ADVARSELSMEDDELELSE OM KUNDESIKKERHED

Til brugere af ultralydssystemerne ACUSON S2000 og ACUSON S3000 med Virtual Touch IQ

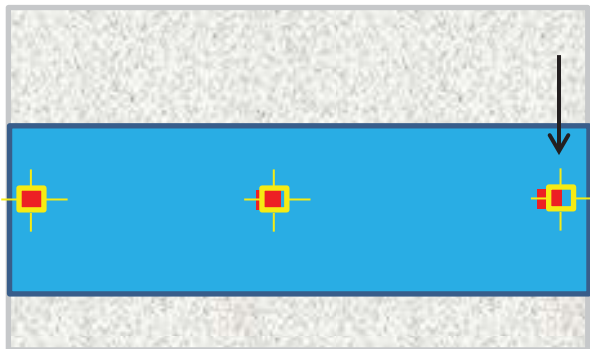
Når Virtual Touch IQ-interesseområdet flyttes fra den oprindelige (standard) placering, passer måleværktøjets laterale position (markeret med gult) muligvis ikke med skærehastighedsdataenes laterale position (markeret med rødt), som vist nedenfor.

For at undgå dette problem bør Virtual Touch IQ-interesseområdet ikke flyttes fra den oprindelige (standard) position.

Dette problem vil blive løst i en fremtidig softwareversion. Hvis du har spørgsmål, bedes du kontakte den lokale Siemens-servicerepræsentant for yderligere oplysninger.
